Mission régionale d'autorité environnementale

**Avis délibéré de la mission régionale
d'autorité environnementale
Hauts-de-France
sur le projet de parc mixte « la Belle Vallée »
à Marcq-en-Barœul (59)**

n°MRAe 2022-6270

Carte des éléments de connaissance de la trame écologique du SRCE (Source : page 381/652 de l'étude d'impact).

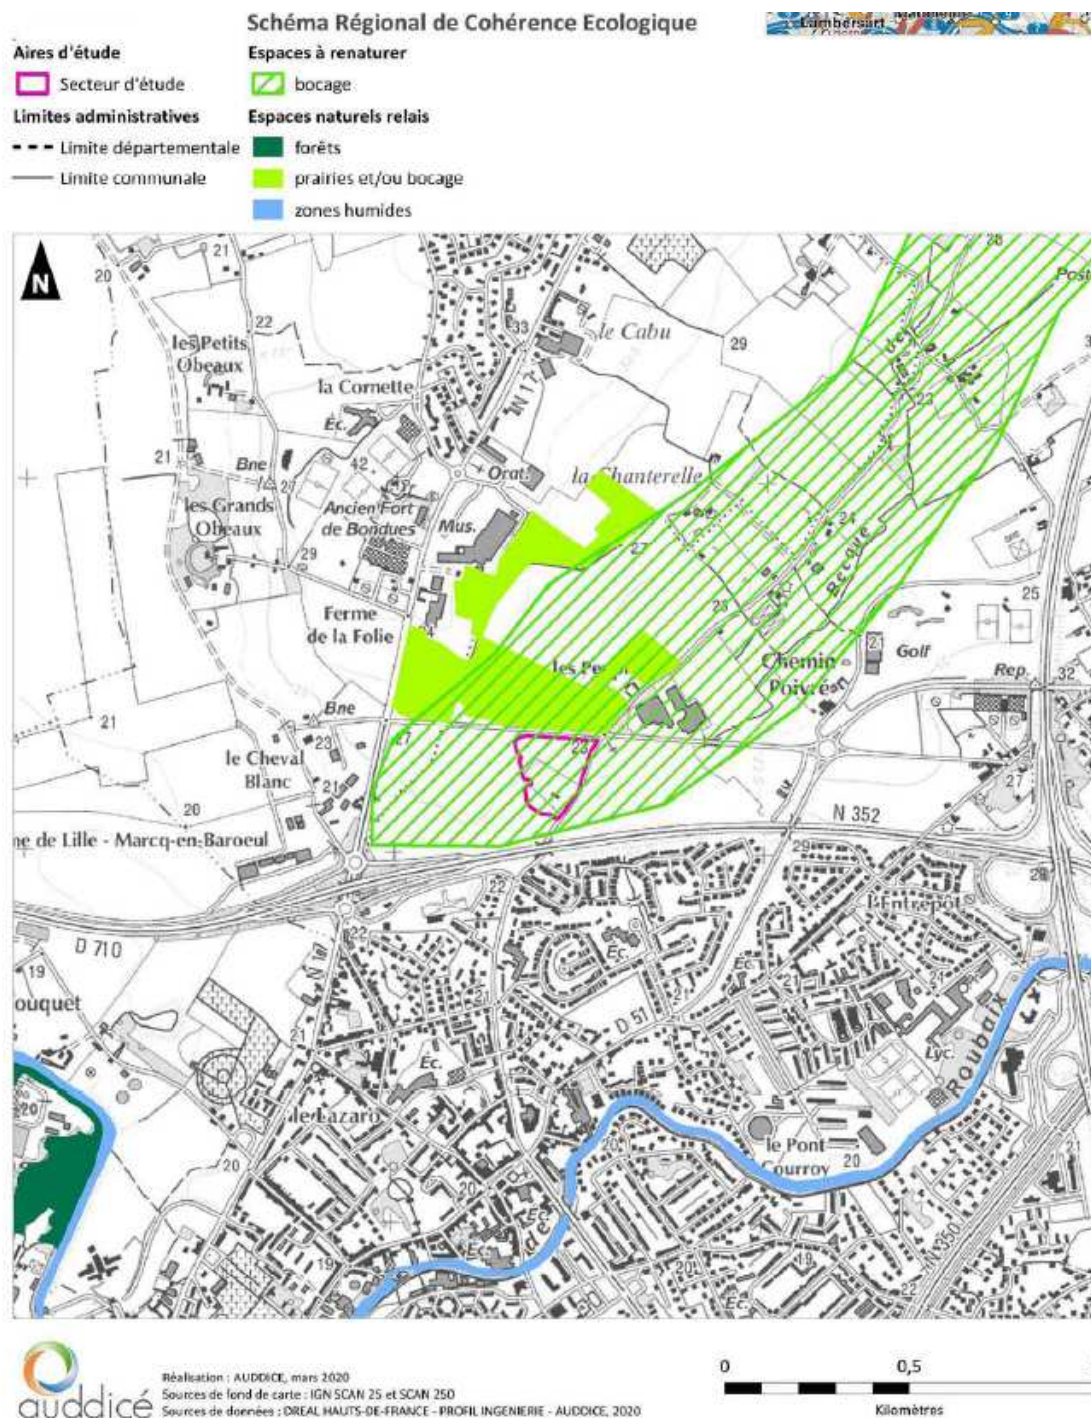
Le site est d'ailleurs identifié comme espace de bocage par le diagnostic du schéma régional de cohérence écologique (SRCE).

Une étude faune flore, annexée à partir de la page 367/652 de l'étude d'impact, a été réalisée. Les dates et nombres de sorties terrains sont inadaptées en termes de dates et insuffisantes en nombre de sortie pour plusieurs groupes d'espèces pour couvrir le cycle de vie (pages 129 à 133 de l'étude

L'autorité environnementale recommande de compléter les prospections pour la flore.
